## UL 489Listed ノーヒューズ遮断器 NF630-SWU/HWU 仕様変更のお知らせ

扱	A	日付	2023年3月	件名	UL 489Listed NF630-SWU/HWU ノーヒューズ遮断器仕様変更のお知らせ
整理番号	山-1570-A		三菱電機(株)福山製作所

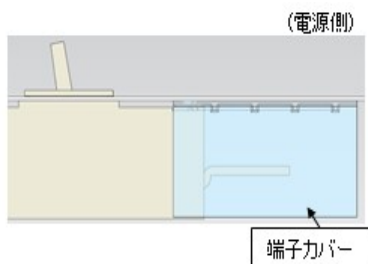
変更前	変更後
<p>(1)同梱の絶縁板サイズ変更</p>  <p>(2)絶縁方法 (A)絶縁板をご使用になる場合</p>  <p>※図はバー端子付の場合</p>	<p>(1)同梱の絶縁板サイズ変更</p>  <p>※カタログ・外形寸法図・取扱要領書も同様に見直します。</p> <p>(2)絶縁方法 (A)絶縁板をご使用になる場合</p>  <p>取付位置を電源側へ25mm変更 (本改訂版にて追記)</p>

以下の場合、従来通りの使用方法で問題ありません。

(B)端子カバーをご使用になる場合

(C)表板を使用せず遮断器表面から十分な離隔を有している場合(58mm以上)
